ORD. N° : 1946
ANT. : Proyecto de rotura y reposición de aceras de las Calles 1. Ignacio Carrera Pinto, 2. Juan Daniel Ruiz, 3. Arturo Pérez Canto y 4. Alexis Sánchez, Tocopilla.
MAT. : Envía observaciones a proyecto de rotura y reposición de aceras de las Calles 1. Ignacio Carrera Pinto, 2. Juan Daniel Ruiz, 3. Arturo Pérez Canto y 4. Alexis Sánchez, Tocopilla.
ADJ. : No hay

OFICIO ELECTRÓNICO

En relación con el proyecto de rotura y reposición de pavimento mencionado en el antecedente, comunico a usted las siguientes observaciones:

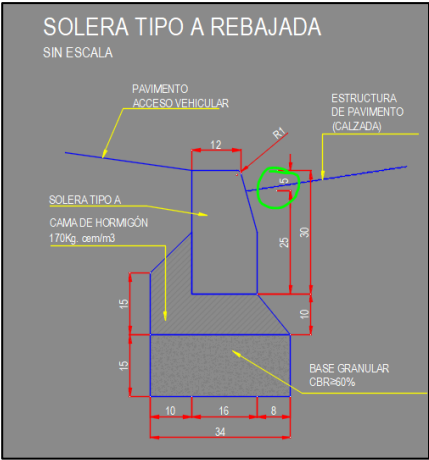
- 1.1. Indicar información de las imágenes, por ejemplo: acera Oriente I. C. Pinto. Aplicar observación a apartado 3 y 7.
- 1.2. Clasifica únicamente como "Calle" a la vía. La clasificación puede ser: Pasaje, Local, Servicio, etc. Clasificar correctamente para evaluar el paquete estructural proyectado.

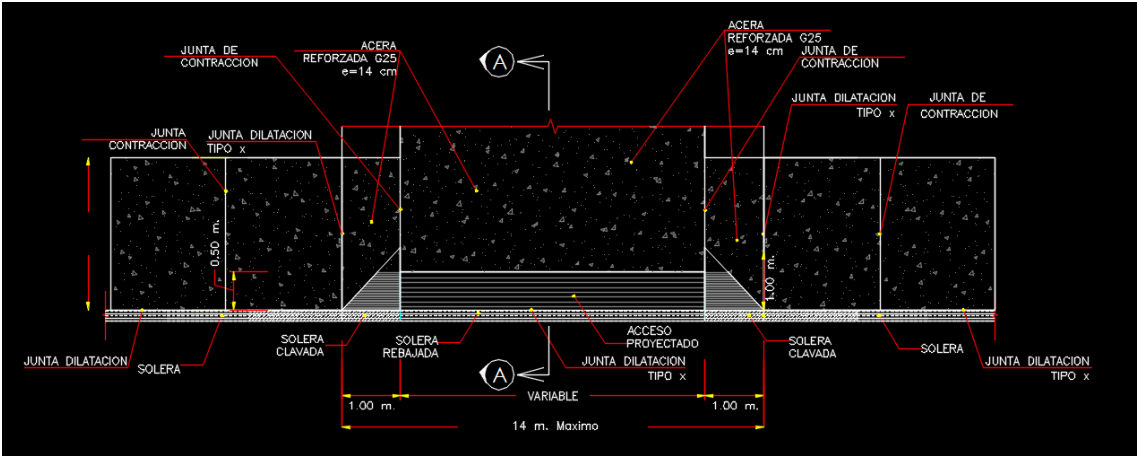
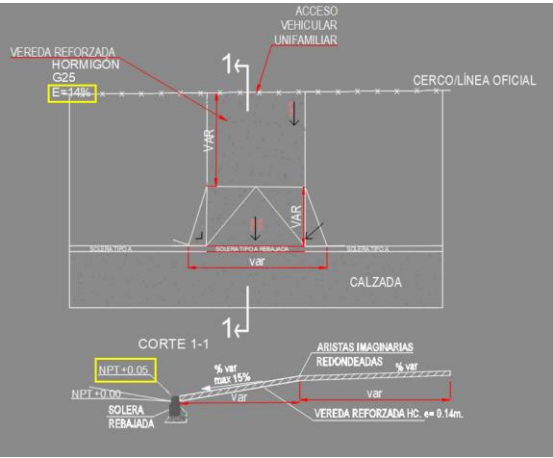
- 2.1.1. Mostrar la Línea Oficial en todos los planos.
- 2.1.2. Corregir plinto solera rebajada a 3cm

- 2.1.3. Corregir detalle acceso vehicular, considerar detalle ejemplo.

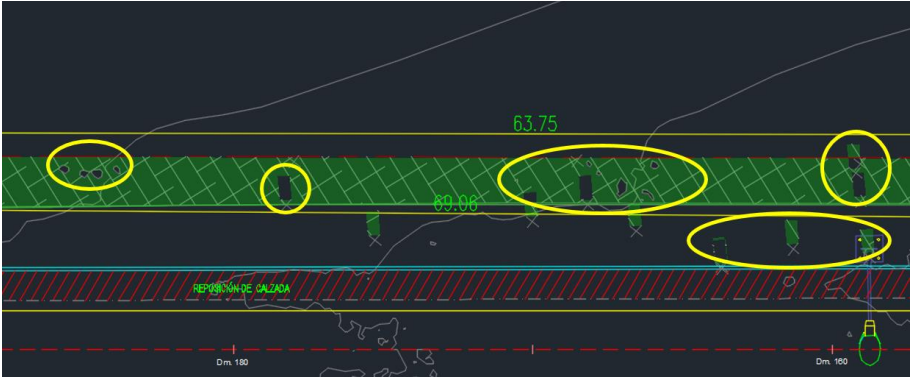
2.3.1. Corregir achurado de aceras a demoler, presenta vacíos en aceras y considera áreas de la calzada.

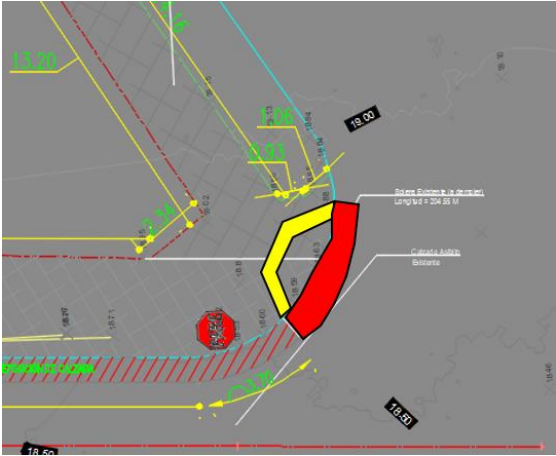
2.3.2. Agregar demolición de calzada (por reposición de soleras) en esquina con 18 de septiembre.

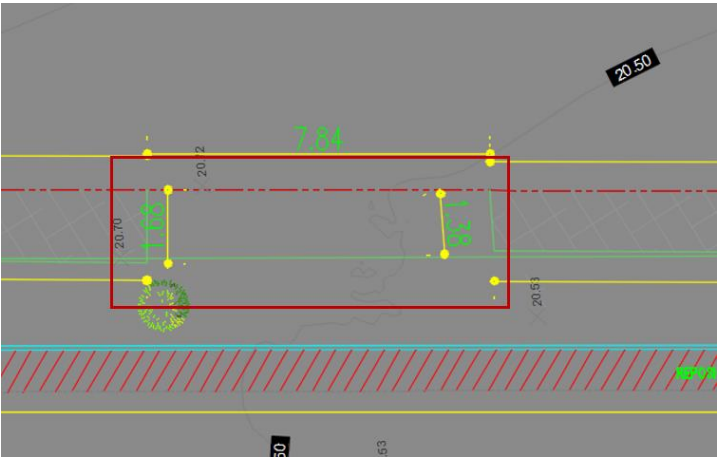
2.3.3. Indicar por que no se demuele zona indicada.

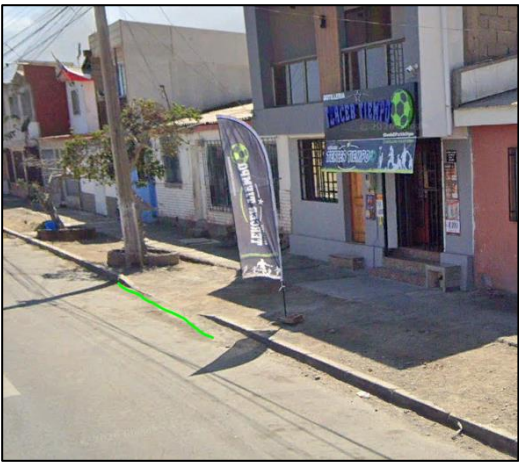
- 2.4.1. Incorporar solera rebajada a simbología y planta.
- 2.4.2. Incorporar nota indicando que se normalizarán las soleras rebajadas aquellas que no formen parte de un acceso vehicular.

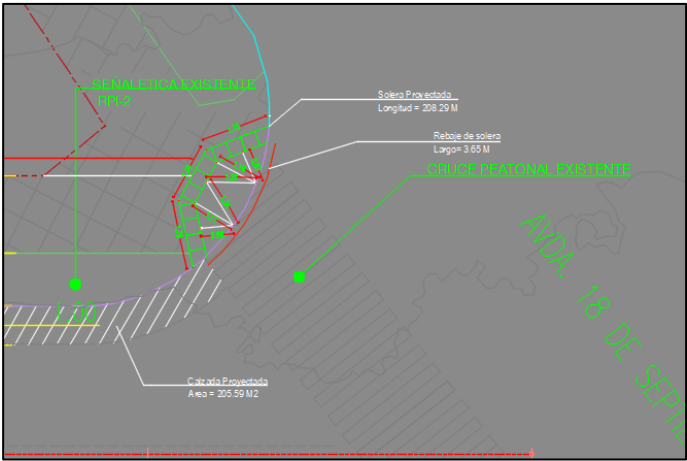
- 2.4.3. Reponer calzada por cambio de solera.

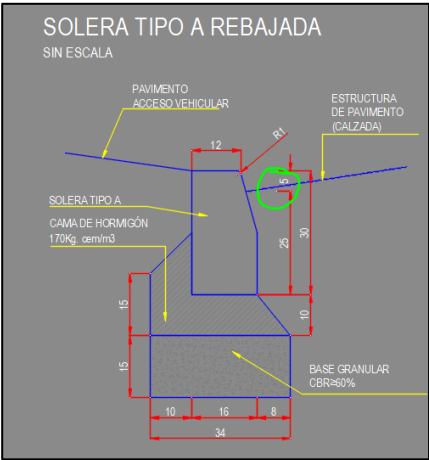
- 5.1. Indicar información de las imágenes, por ejemplo: acera Oriente Juan Daniel Ruiz. Aplicar observación a apartado 3 y 7.
- 5.2. Clasifica únicamente como "Calle" a la vía. La clasificación puede ser: Pasaje, Local, Servicio, etc. Clasificar correctamente para evaluar el paquete estructural proyectado.

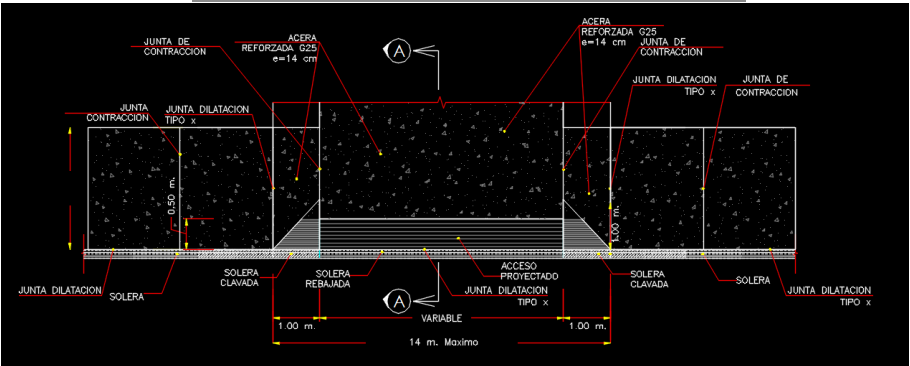
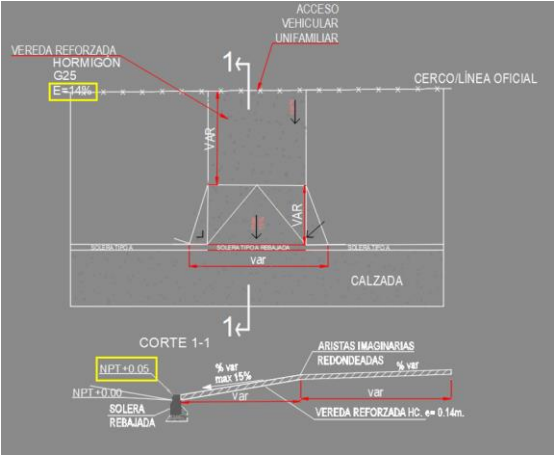
- 6.1.1. Mostrar la Línea Oficial en todos los planos.
- 6.1.2. Corregir plinto solera rebajada a 3cm

- 6.1.3. Corregir detalle acceso vehicular, considerar detalle ejemplo.

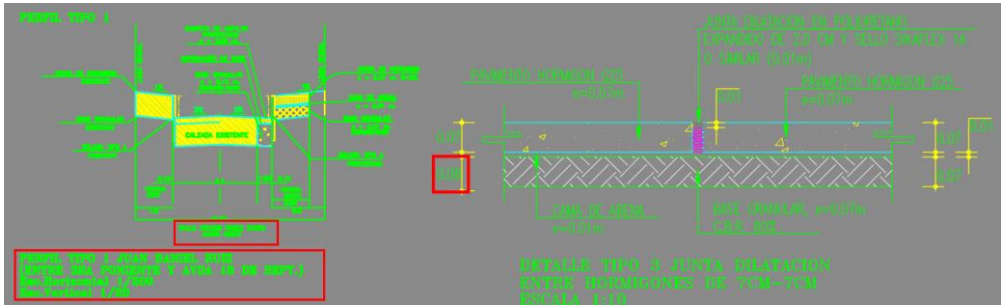
- 6.1.4. Corregir perfil tipo 1 y detalle tipo 3

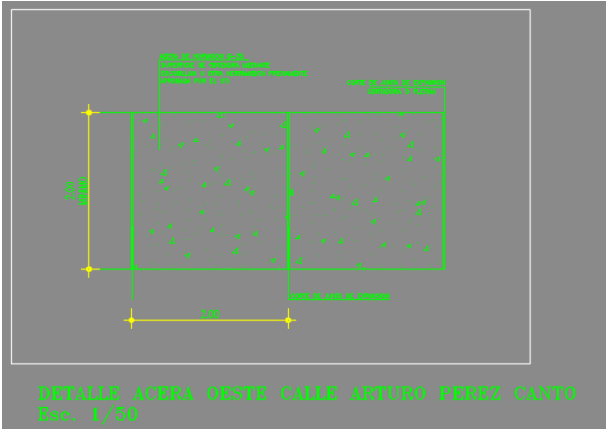
6.1.5. Corregir calle

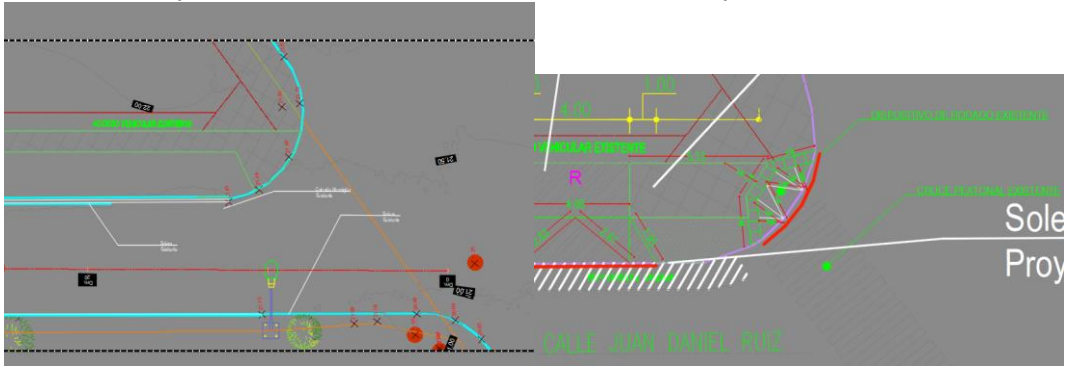
- Mostrar el dispositivo de rodado existente en 18 de septiembre

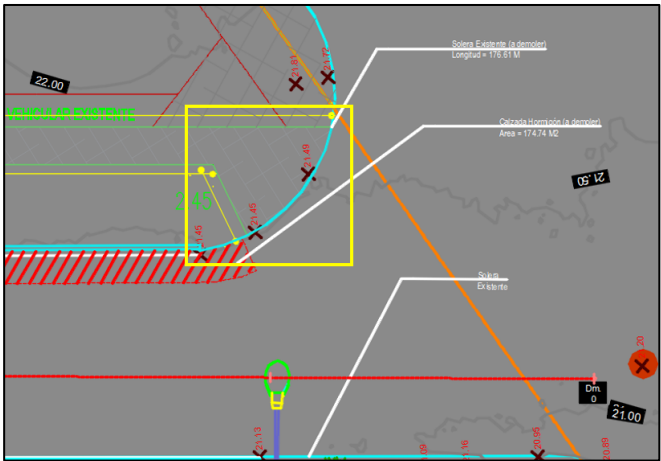
- 6.3.1. Mostrar el dispositivo de rodado existente a mantener en 18 de septiembre

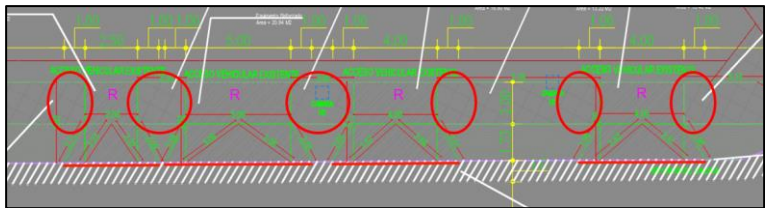
- 6.3.2. La demolición de calzada debe ser de 1 metro

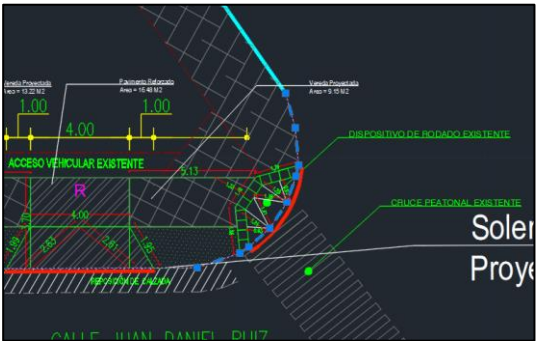
6.4.4. Ajustar longitud y cantidad de soleras repuestas.

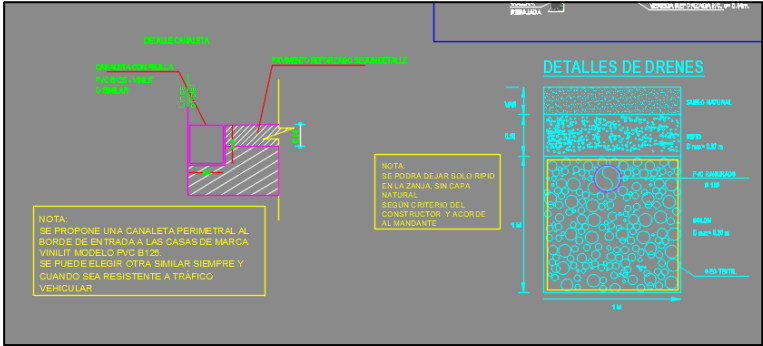
- 8.1. Indicar información de las imágenes, por ejemplo: acera Sur Alexis Sanchez. Aplicar observación a apartado 3 y 7.
- 8.2. Clasifica únicamente como "Calle" a la vía. La clasificación puede ser: Pasaje, Local, Servicio, etc. Clasificar correctamente para evaluar el paquete estructural proyectado.

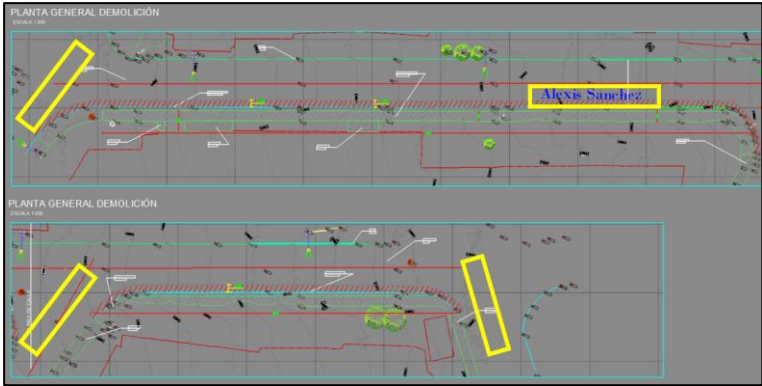
- 9.2.1. Los nombres de las calles deben ser visibles en el plano.

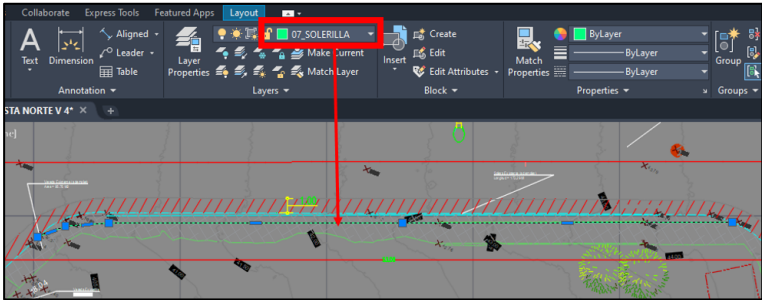
9.2.2. Se muestra solerillas a demoler, más esta no aparece en el presupuesto.

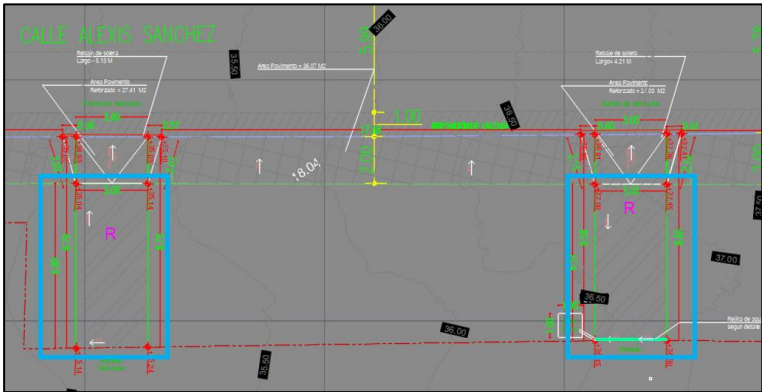
9.3.1. Considerar proyectar accesos vehiculares hasta la línea oficial, la cual no necesariamente debe coincidir con la línea de edificación.

9.3.2. Aparentemente será necesaria una nivelación de las cámaras existentes. Indicar solución.

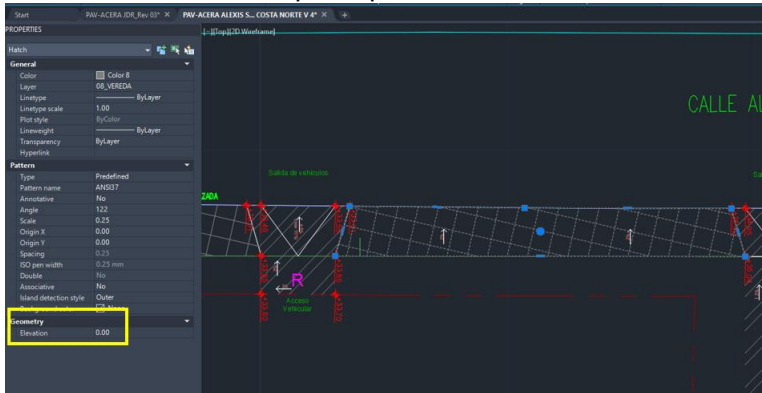
9.3.3. Procurar que el achurado entregue información de la geometría, tal que se facilite la verificación de las cantidades del presupuesto.

9.3.4. Acotar reposición de soleras al proyecto.

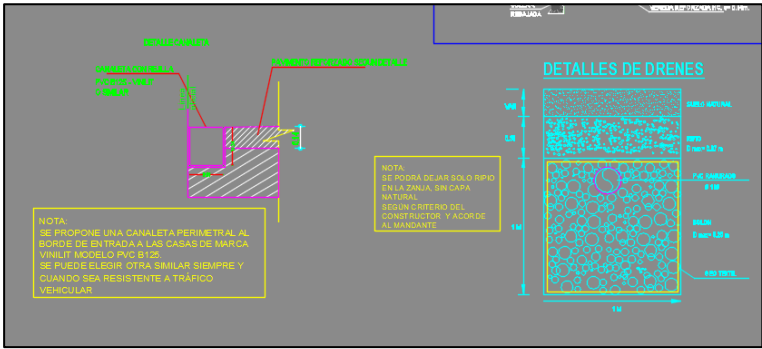
- 11.1. Indicar información de las imágenes, por ejemplo: acera Sur Alexis Sanchez. Aplicar observación a apartado 3 y 7.
- 11.2. Clasifica únicamente como “Calle” a la vía. La clasificación puede ser: Pasaje, Local, Servicio, etc. Clasificar correctamente para evaluar el paquete estructural proyectado.
- 11.3. Corregir calle

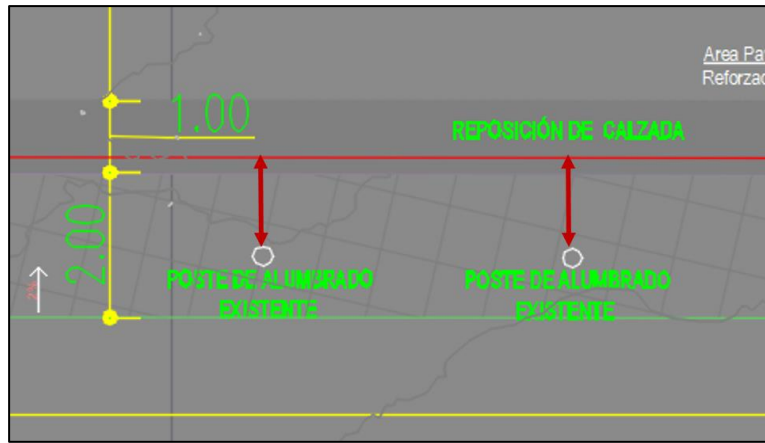
- 12.1.2. Corregir plinto solera rebajada a 3cm
